SERVICIO DE ADMINISTRACIÓN DE RENTAS (SAR)

Proyecto: Fortalecimiento Institucional y Operativo de la Administración Tributaria
Préstamo No. 3541/BL-HO

ACLARACIÓN 4

LPI-SAR-BID-002-2021-PFIOAT-155

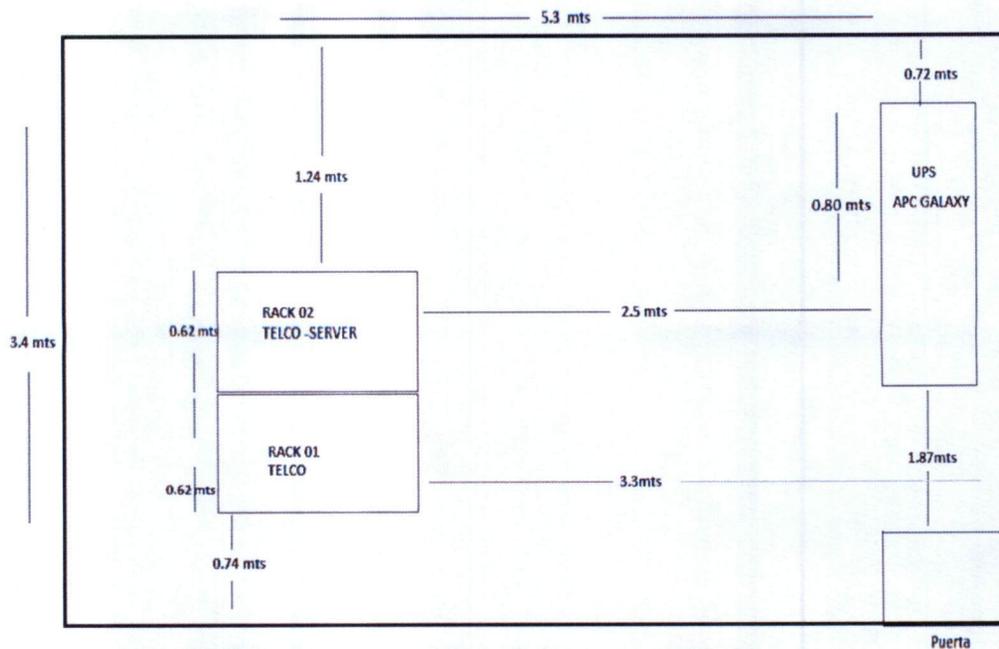
6. Podrían proveer fotos de la distribución actual de equipos dentro del Data Center o un diagrama con acotaciones?

Respuesta: Durante la visita se permitió a los ofertantes tomar medidas del recinto para propuestas posteriores. Se adjunta diagrama de cómo se encuentra configurado actualmente el recinto, considerar que la altura del cuarto es de 2.77 metros aproximadamente.
